## BEANTWOORDING SCHRIFTELIJKE VRAGEN (Art. 45 Reglement van Orde)

**Inkomend zaaknummer:** 42397-2024

Bijlage: Foto's wielerbaan Assen

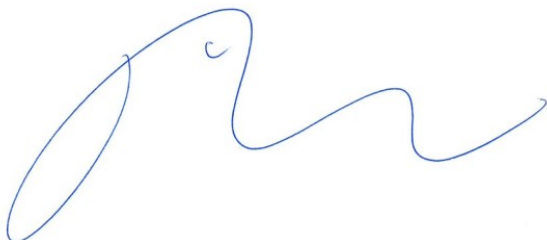
- 7. Erkent het college dat het stilstaande water onder de wielerbaan, zoals te zien door foto's, heeft geleid tot houtrot en structurele schade aan de draagconstructie? Welke maatregelen worden genomen om deze problemen aan te pakken?**

Zoals aangegeven in de antwoorden op de vragen 2, 5 en 6 is de hoofddraagconstructie intact. Vooral multiplex-stelplaten en randplaat zijn aangetast. Deze hebben echter geen constructieve functie. Een (nu niet afdoende) maatregel om overtollig vocht naar buiten toe af te voeren, is het in beweging brengen van de luchtkolom met ventilatoren.
